Linie 10 Bern - Köniz

Doppelgelenktrolleybus (DGTB) mit teilweiser Fahrleitung
Bericht zur öffentlichen Mitwirkung vom 14.03.2022 – 10.05.2022

Abbildung 1: Skizze zur Rückmeldung von ProVelo zur Frage 4 (Weissensteinstrasse)

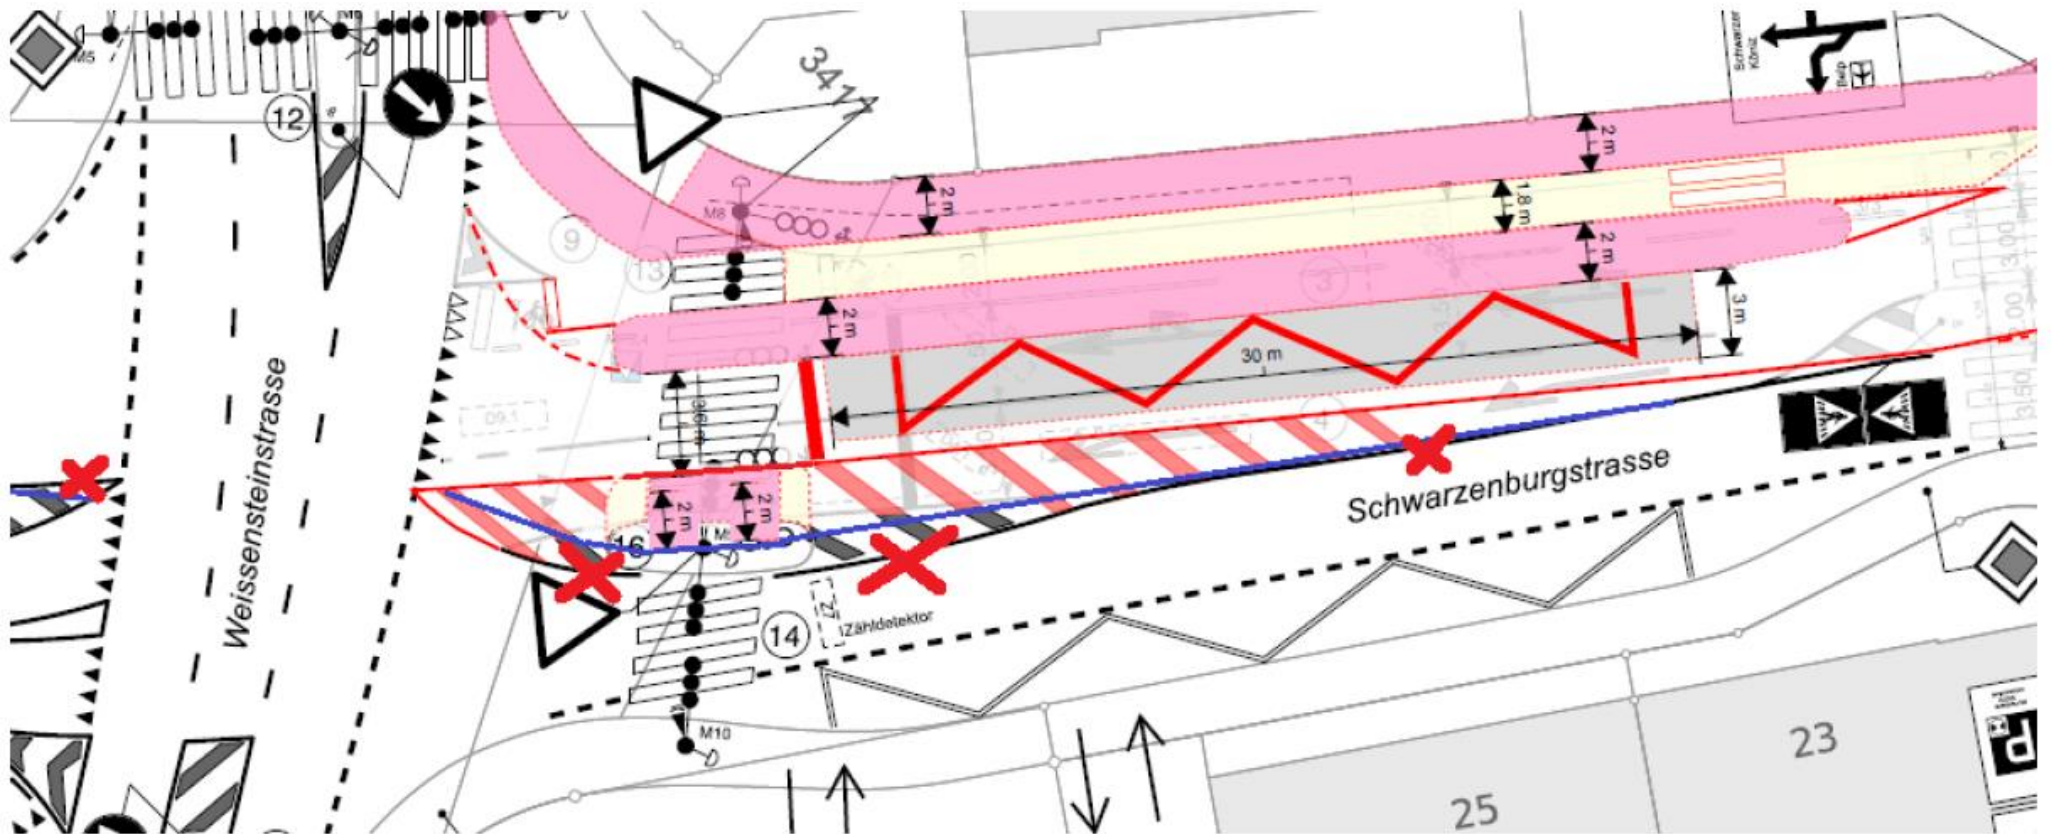
Pro Velo	<ul style="list-style-type: none"> Stadtauswärts: Die Haltestellenumfahrung stadtauswärts ist zu begrüssen, welche dank der Verschiebung der Haltestellen möglich wurde. Entscheidend dafür, ob die Umfahrung ihre volle Wirkung entfalten kann, ist die Ampelschaltung. Die LSA ist zwingend anzupassen. Velos, welche die Umfahrung wählen, werden wegen 	<ul style="list-style-type: none"> Optimierung/Anpassung LSA wird im Rahmen der Haltestellenanpassung durchgeführt. Heutige Veloverbindungen bleiben bestehen (indirektes Abbiegen).

Wortrückmeldungen zur Frage 4 «Wie beurteilen Sie die Haltestellen-Lage?»				
Nr.	Thema	Mw	Anliegen / Antrag / Fragen	Stellungnahme
			<p>der Rechtsabbieger wohl viel weniger grün bekommen als heute. Wir verlangen hier eine «intelligente» Regelung:</p> <ul style="list-style-type: none"> • Es braucht Velodetektoren in der Umfahrung. Velos sollen prioritär behandelt werden, solange kein ÖV-behindernder MIV-Rückstau vorhanden sind. Velos sollen bei Detektion in einer kurzen Phase zu Beginn und am Schluss der Autophase fahren können. • Wenn ein Bus in der Haltestelle steht oder daraus wegfährt, müssen Velos zwingend mit und «im Schatten» des Busses fahren dürfen. Alles andere wäre grotesk, weil es der absolut sicherste Moment ist. • Aus den zur Verfügung gestellten Unterlagen ist zudem nichts bezüglich freies Rechtsabbiegen bei Rot (in Weissensteinstrasse) oder dem Linksabbiegen für Velos in die Weissensteinstrasse ersichtlich. • Das Linksabbiegen ab Weissensteinstrasse süd-ost Richtung Köniz muss erhalten bleiben (indirekt wie heute oder direkt). • Falls im Netz der Bedarf besteht, soll auch indirektes Linksabbiegen ab Schwarzenburgstrasse Nord-Ost, Richtung Weissensteinstrasse Süd-Ost angeboten werden. • Stadteinwärts: Diese seit Jahren bekannte Gefahrenstelle kann und muss jetzt entschärft werden. Der Spurabbau auf der gegenüberliegenden Strassenseite schafft Platz. 	<ul style="list-style-type: none"> • Freies Rechtsabbiegen bei Rot wird in separatem Projekt geprüft und allenfalls umgesetzt/ergänzt. • Lage, Anzahl und Funktion der Detektoren werden im nächstem Projektschritt definiert, um den Verkehrsablauf für alle Verkehrsteilnehmende zu optimieren. • Stadt Bern: Velooptimierungen auf der Velohauptroute Bern-Köniz werden in einem eigenen Projekt umgesetzt und bleiben bei Anpassung der LSA im Rahmen der Haltestellenanpassung erhalten. • Optimierung der Markierung und der Mittelinsel wird überprüft und in das Projekt übernommen. • Unter den bestehenden Rahmenbedingungen (Eigentumsverhältnisse, verfügbarer Platz) konnte keine Lösung für eine Veloumfahrung gefunden werden, welche die Anforderungen hinsichtlich BehiG und Knotenkapazität erfüllt und somit bewilligungsfähig wäre. Der Doppelgelenkbus kann die Haltestelle im Istzustand anfahren, weshalb auf provisorische, nicht aufwärtskompatible Lösungen verzichtet werden, soll. Unabhängig vom Projekt plant die Stadt stadteinwärts die Einrichtung des Vorstarts für Velos auf der LSA, womit Velos die Engstelle nach der Kreuzung mit Vorsprung auf Busse und Autos erreichen können. Die Umsetzung ist 2022 oder 2023 geplant.

Wortrückmeldungen zur Frage 4 «Wie beurteilen Sie die Haltestellen-Lage?»				
Nr.	Thema	Mw	Anliegen / Antrag / Fragen	Stellungnahme
			<ul style="list-style-type: none"> • Der unnötige Markierungsbauch links muss entfernt und begradigt werden. • Dazu muss die Fussgängerinsel auf der Südostseite rückverlegt werden; sie ist ja immer noch deutlich über 2m breit. 	
		QM3	<ul style="list-style-type: none"> • Der Verzicht auf bauliche Massnahmen bei der Haltestelle Weissensteinstrasse stadteinwärts wird begrüsst. Die geplanten baulichen Massnahmen (hindernisfreie Haltestelle inklusive einer normgerechten Veloumfahrung) bei der Haltestelle Weissensteinstrasse stadtauswärts werden begrüsst. Es sollte aber verhindert werden, dass es zu viel Rückstau in Richtung Eigerplatz geben wird. • Siehe Skizze im Anhang 	<ul style="list-style-type: none"> • Danke für die positive Rückmeldung. • Optimierung/Anpassung LSA wird im Rahmen der Haltestellenanpassung durchgeführt. • Allenfalls ist eine Staudetektion notwendig, um lange Rückstau zu vermeiden. Dies wird in einem nächstem Projektschritt geprüft. Ein langer Rückstau wäre für das vorliegende Projekt kontraproduktiv, da es unter anderem zum Ziel hat, die Fahrplanstabilität zu erhöhen.

Abbildung 3: Skizze zur Rückmeldung von II zur Frage 5 und 6

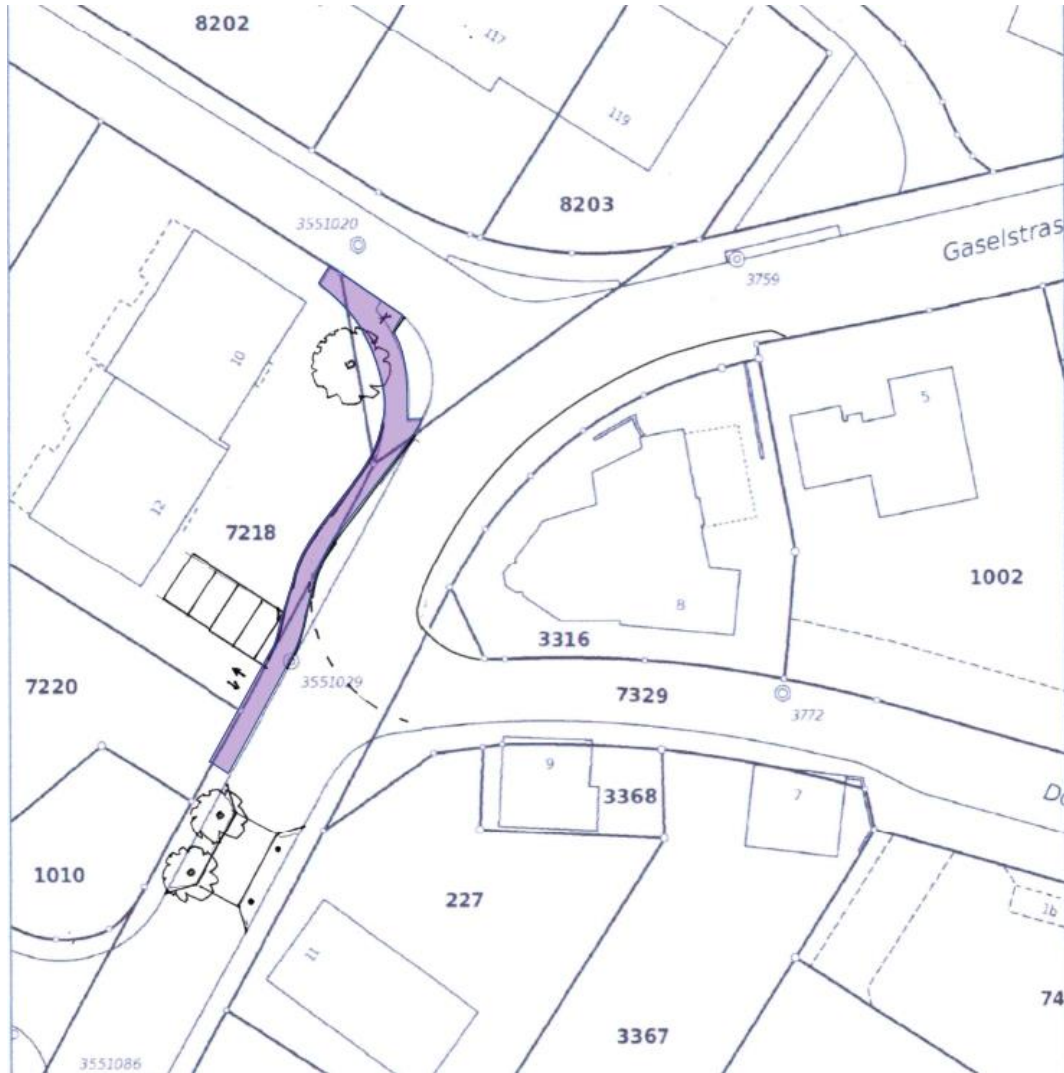
30	Endhaltestelle Schliern	II	<ul style="list-style-type: none"> Endhaltestelle Zentrum Schliern: Die Lage der Endhaltestelle im Dörfliweg ist attraktiv und soll dort beibehalten werden, wie dies auch in der technischen Studie vom 20. August 2020 empfohlen wurde. Die Zufahrt sollte für die Busse jedoch gemäss beiliegender Skizze (siehe 4. Anhang) verbessert werden (ev. bereits kurzfristig für die heutigen Busse). Dadurch kann die für Fussgänger kritische Situation auf der Kurveninnenseite (Schleppkurve) um ca. 2m verbessert werden. Längerfristig könnte die Situation im Rahmen einer neuen Zentrumsplanung Bereich Dörfliweg optimiert werden. 	<ul style="list-style-type: none"> Anliegen wird aufgenommen und in der weiteren Planung geprüft. Die durgeführten Fahrversuche zeigen auf, dass die Platzverhältnisse knapp sind, aber grundsätzlich für den geordneten Betrieb ausreichen.
		VI	<ul style="list-style-type: none"> Errichtung einer PubliBike Station im Perimeter Schliern Endhaltestelle (Potentiale mit ca. 4500 Einwohnern, beliebtes Ausflugsziel Ulmizberg, besser gelegen als etwa der Standort Werkhof Muhlernstrasse) 	<ul style="list-style-type: none"> Anliegen ist nicht Bestandteil von diesem Projekt.

II	<ul style="list-style-type: none"> Die Zugänglichkeit zu den Haltestellen kann generell als gut beurteilt werden. Die kritische Engstelle beim Restaurant Dörfli kann gemäss beiliegender Skizze (Siehe 4. Anhang) deutlich verbessert werden! 	<ul style="list-style-type: none"> Gerne nehmen wir den Optimierungsvorschlag entgegen und prüfen dessen Umsetzbarkeit. Die durchgeführten Fahrversuche zeigen auf, dass die Platzverhältnisse knapp sind, aber grundsätzlich ausreichen.
